改善箇所説明図

改善措置の内容

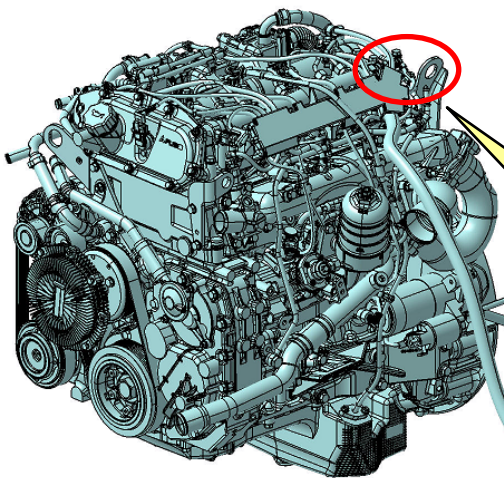
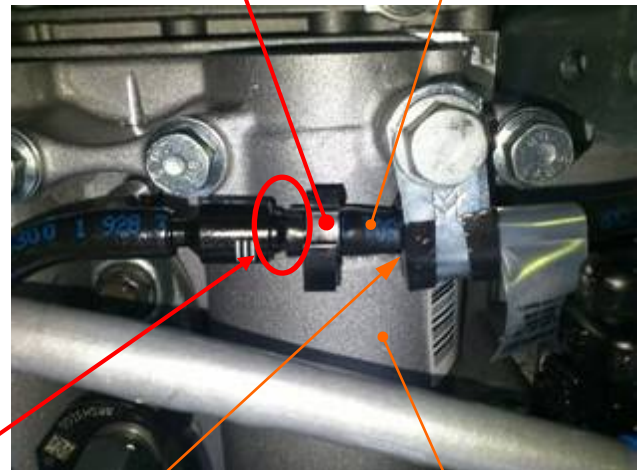
基準不適合発生箇所

小型トラック・バスにおいて、戻り側燃料ホースをエンジン本体に固定する緩衝用ゴムの製造が不適切なため、ゴムから溶出した物質（フタレート）による影響で燃料ホースがゆるみ、燃料ホースが接続先（オリフィス）から外れて燃料が漏れ、最悪の場合、火災に至るおそれがある。

全車両、戻り側燃料ホースの接続部にクランプを追加する。

注 : は、追加する部品を示す。
